島根原子力発電所  
敷地周辺海域の活断層評価  
(コメント回答)

平成26年 5月 1日  
中国電力株式会社

# 追加調査計画概要(案)

# 追加調査計画案(指摘事項④): 敷地北東沖(多古鼻沖)の地質構造

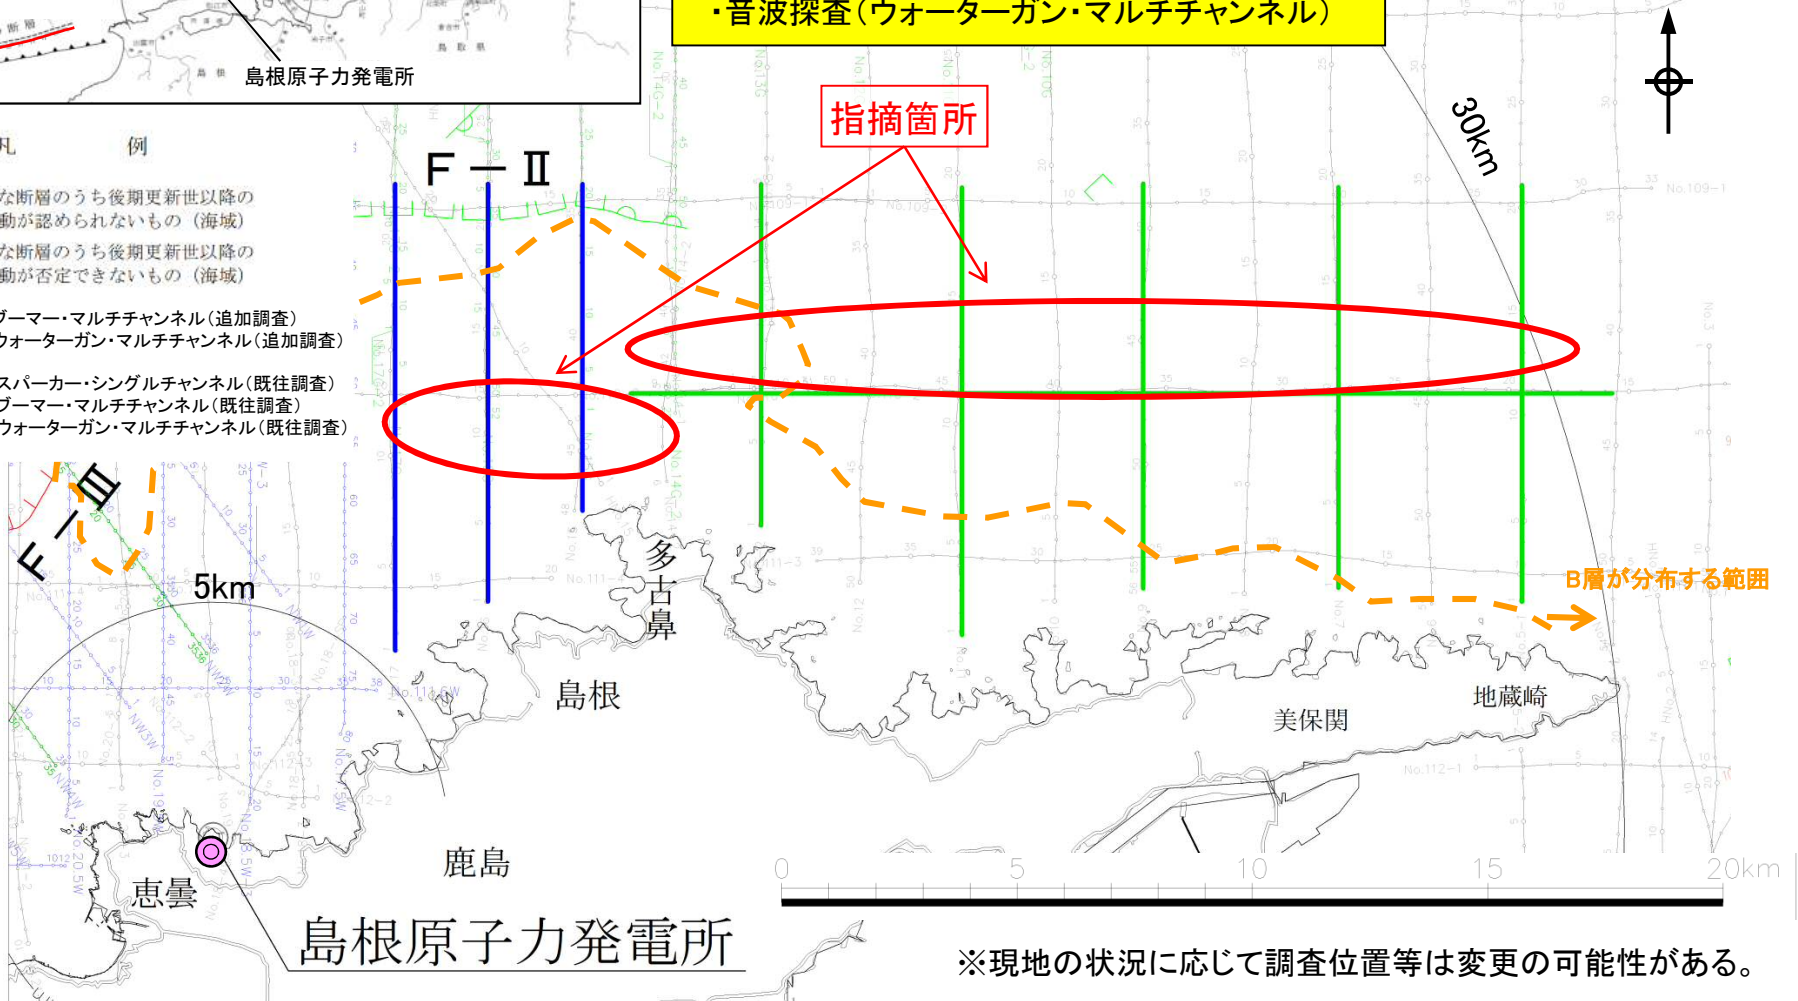
- ・ 海底面に急崖地形及び傾斜地形が認められることから、最新手法による精度の高い音波探査記録により評価を行うこと

**【目的】**  
 敷地北東沖(多古鼻沖)について, 浅部もしくは中深部の音波探査を実施し, 海底面に見られる急崖地形及び傾斜地形付近の地質構造を把握する。

**【調査の種類】**  
 ・音波探査(ブーマー・マルチチャンネル)  
 ・音波探査(ウォーターガン・マルチチャンネル)
